2006-06-12

Skälby tredje samfällighetsförening
Ingrid Fritjofsson-Bergman
Lohäradsvägen 57
194 51 UPPLANDS VÄSBY

Kv Skälby tredje samfällighetsförening, brandtekniskt utlåtande angående brandteknisk avskiljning mellan radhus

Vägg i vindsutrymme som skiljer radhusen åt. Skarv, vilken kan vara ett svagt element är markerad med pil.

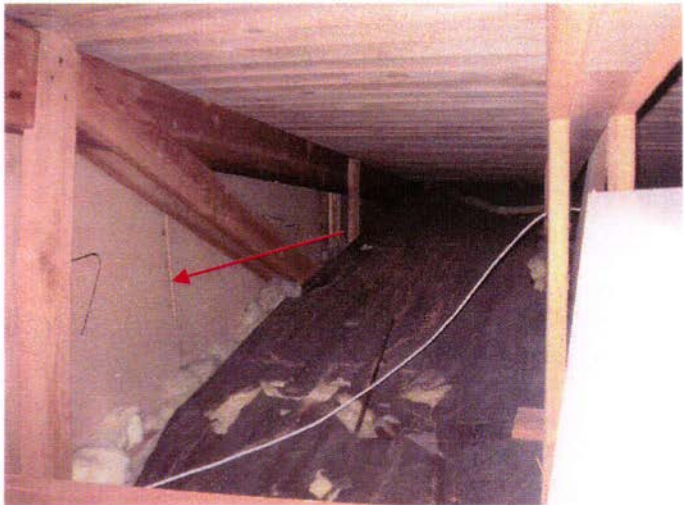
Gränsen mellan radhusen i bottenplan utgörs av en isolerad träregelvägg beklädd med gipsskivor på båda sidor. På vindsutrymmet utgörs väggen av element bestående av en isolerad träregelstomme beklädd med asfaboard på ena sidan och en 22 mm spånskiva på den andra. Elementet är uppfört med en springa i skarven dem emellan på uppskattningsvis 2-20 mm. Ena sidan av elementväggen är klädd med en asfaboard som sitter fast men ej kloss intill elementväggen. Elementväggen är utförd som ett ljudskydd mellan radhusen och den bedöms ha viss begränsast brandmotstånd. Elementväggen är dock att betrakta som otät och brand- och brandgasspridning bedöms som möjlig genom springan och vidare mellan elementväggen och asfaboard-skivan.

- *Springan mellan elementen på vindsutrymmen fylls med mineralulls-isolering varpå brädor spikas fast utanför springan.* Spånskivan och asfaboarden har i sig ett visst brandmotstånd, varför springan utgör den svaga punkten i dessa element. Denna åtgärd är därför ur kostnad-nyttaperspektiv att betrakta som den mest effektiva.

Vindsutrymme som vetter mot annat radhus. Del som från insida

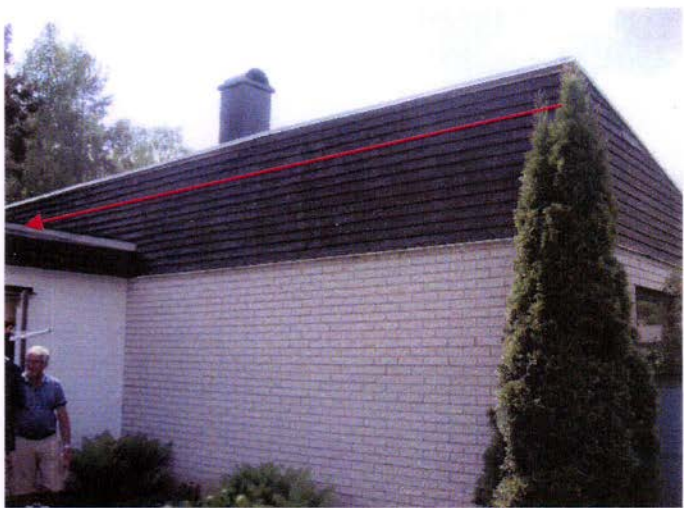
En del av vindsutrymmet vetter mot grannens gård och ligger i vinkel mot fönster i grannens vägg. Väggen består av träregelstomme beklädd med asfaboard och träpanel. Brandspridning är således möjlig via fönster upp till grannens vindsutrymme.

- *Ena sidan av den radhusavskiljande väggen på vindsutrymmet kläs med gips eller hård isoleringsskiva, typ elefantmatta.* Åtgärden är relativt omfattande då montering av skivor i detta utrymme är relativt arbetskrävande. Det rekommenderas därför framförallt allt åtgärden genomförs i samband med andra byggnadsarbeten som berör vinden eller fasaden. Exempel på detta är om taket skall läggas om, då råsponen tillfälligt kan tas bort, varpå mer utrymme ges för montering av skivorna. Vidare kommer man lättare åt om träpanelen i fasaden avlägsnas varför arbetet skulle underlättas vid byte av träpanelen. Ytterligare en underlättande åtgärd är att montera en lucka i fasaden för transport av skivmaterialet.
